MEMORIA DE LA CORRECCIÓN DE ERRORES MATERIALES Nº 6 DEL POM, RELATIVA AL SISTEMA LOCAL DE ZONAS VERDES Nº 14 DEL API S-8 (ZOU-7).

PRIMERO.- OBJETO DE LA CORRECCIÓN.

Imágenes extraídas de la Web del Catastro y del Plano OE-9 "Usos del Suelo Propuesto"

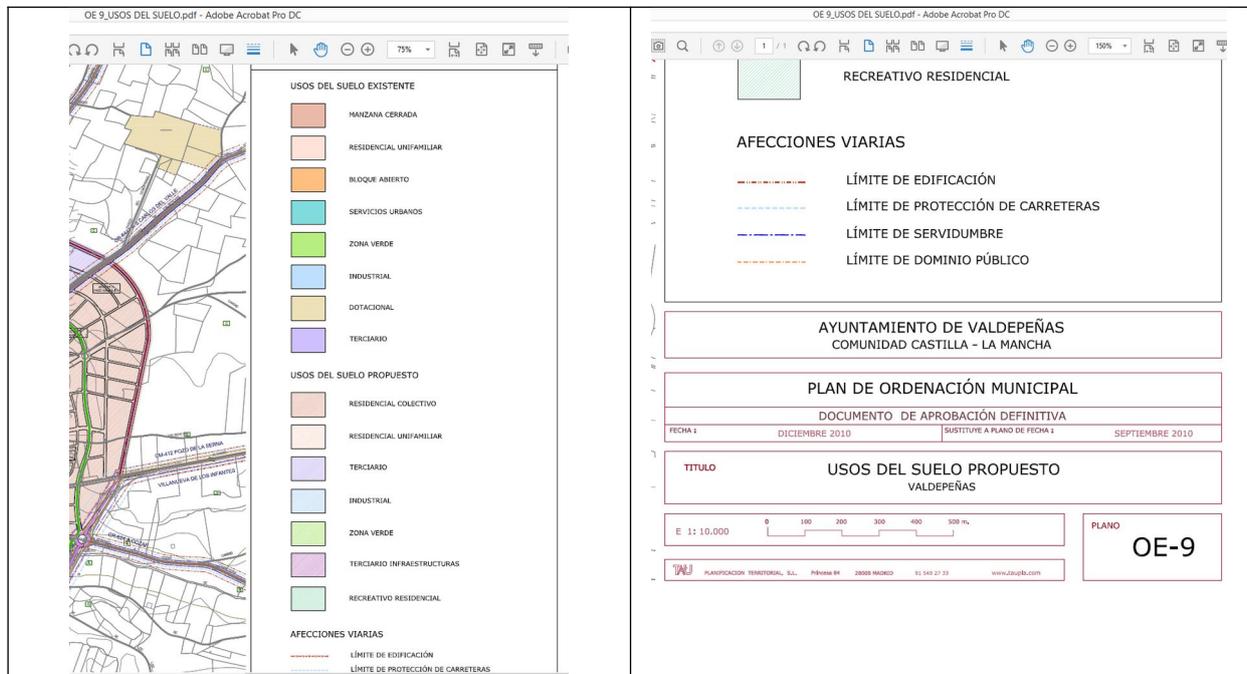
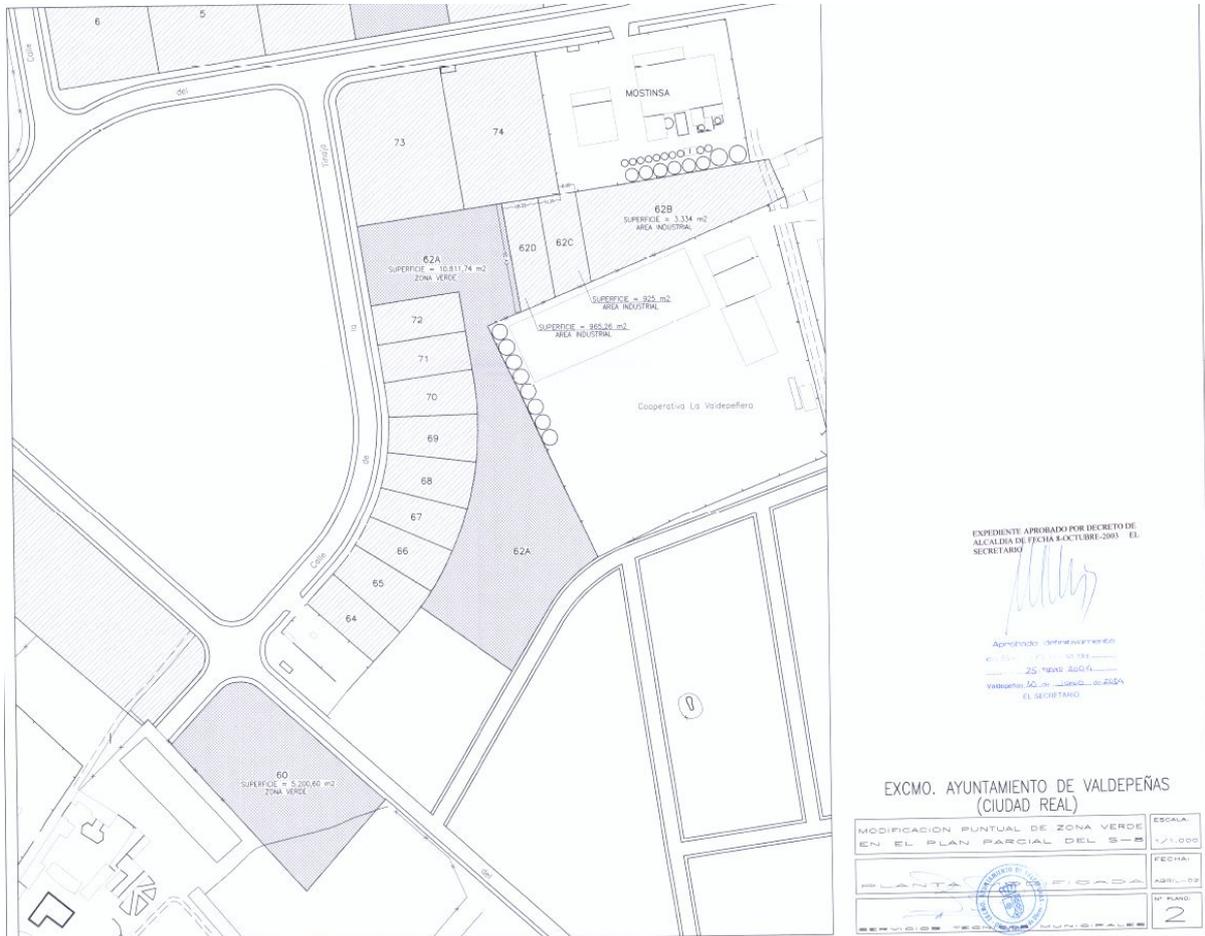
El objeto de la presente es corregir el error detectado en la delimitación del Sistema Local de Zonas Verdes Nº14, que afecta a calificación del uso de suelo de parte de los terrenos de la parcela catastral 6121723VH6962S, situada en el ámbito del Área de Planeamiento Incorporado (API) S-8 del POM; y que figuran en el Plan de Ordenación Municipal (POM) calificados como suelo de uso "Industrial", con la Ordenanza Zonal Nº4 "Industrial", cuando su calificación debería ser la de Zona Verde.

Como se puede apreciar en las imágenes anteriores la zona norte de la parcela catastral 6121723VH6962S está calificada como suelo de uso Industrial, y la zona

sur como sistema local existente de espacios libres (zona verde); separadas ambas, en el cuello de la parcela, por un área en blanco.

Esta calificación es errónea, dado que la génesis de la parcela se remonta al desarrollo y ejecución del Sector S-8 de las Normas Subsidiarias (NN.SS) de Valdepeñas, donde la referida parcela catastral era parte de la parcela resultante Nº-62 del Plan Parcial (3ª Fase Sector 8), aprobado por la Comisión Provincial de Urbanismo en su sesión de 28/02/1991, calificada como reserva de suelo dotacional de espacios libres; si bien es cierto que con posterioridad dicha parcela fue afectada por tres Modificaciones Puntuales, por las que se reubicó y recalificó parte de la zona verde como suelo industrial, permutado a la entidad Mostos Internacionales S.A., hasta llegar a la configuración geométrica que hoy presenta la parcela catastral existente, según la siguiente imagen, extraída del plano Nº2 de la Modificación Puntual de 25 de mayo de 2004.

PARCELA CATASTRAL	USOS VIGENTE (ERRONEO)	USO PROPUESTO (CORREGIDO)
6121723VH6962S	INDUSTRIAL / SIN USO / ZONA VERDE LOCAL	ZONA VERDE LOCAL EN SU TOTALIDAD

Imágenes extraídas del art. 92 de las vigentes NN.UU. del POM y del Plano OE-3 "Estructura General de Ordenación"

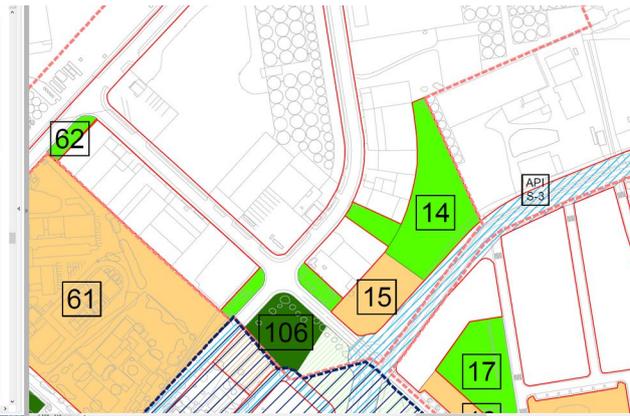
Independiente del error en la delimitación, ya expuesto, se observa que en el cuadro resumen del cómputo de dotaciones de la ZOU-7 se ha omitido tanto el equipamiento local Nº15 como la Zona Verde Local Nº14, ambas dotaciones resultantes en el ámbito del API S-8, y grafiadas en el Plano Nº OE-5 “Sistemas Generales”

Como se puede apreciar en el cuadro se ha obviado el computo de las dotaciones de Equipamiento Local Nº 15 y de Zona verde Local Nº 14, ambas en su totalidad.

En el cuadro de dotaciones de la ZOU-7, art. 92 de las NN.UU del POM, se hacen constar las dotaciones omitidas correspondientes a la Zona Verde Local Nº 14, con una superficie de 10.263 m², y el Equipamiento Local Nº 15 con una superficie de 3.184 m².
